국 토 교 통 부

시 정 요 구

제 목 ○○○ 연결도로 확포장공사 가교 설계 부적정

기 관 명 경상남도

[그림] “교량 가설을 가교 및 가도 단면도”

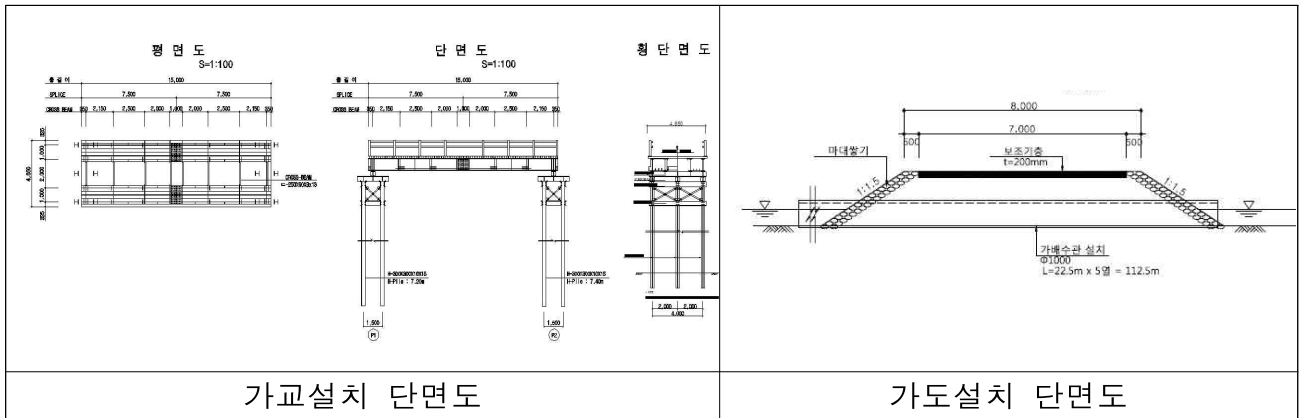
한편 위 공사에 반영되어 있는 ○○교(연장 18m) 및 ○○○교(연장 15m)는 ○○천을 횡단하는 교량으로 ○○천의 평수위¹¹²⁾는 0.006m³/s이고 [그림]과 같이 위 교량을 가설하기 위한 가교가 각각 반영되어 있으며, 각 교량의 공사기간은 약 4개월¹¹³⁾ 정도 소요된다.

그런데 경상남도(○○○○단)에서는 ‘○○○ 연결도로 확포장공사’의 설계에 반영되어 있는 ○○교 및 ○○○교 설치를 위한 가교는 ○○천의 하천 유량이 적고($0.006\text{m}^3/\text{s}$) 교량 공사기간이 약 4개월 정도 소요되므로 가도로 변경 설치하는 것이 시공이 용이하고 [표]와 같이 공사비 절감도 가능한데도, 가교를 설치하는 것으로 설계에 반영되어 있어 그대로 시공될 경우 공사비 107,993,000원 상당을 아끼지 못할 우려가 있다.

위 공사에 교량 설치를 위해 반영되어 있는 가교를 가도로 설계변경하여 공사비 107,993,000원 상당을 감액하시기 바랍니다.
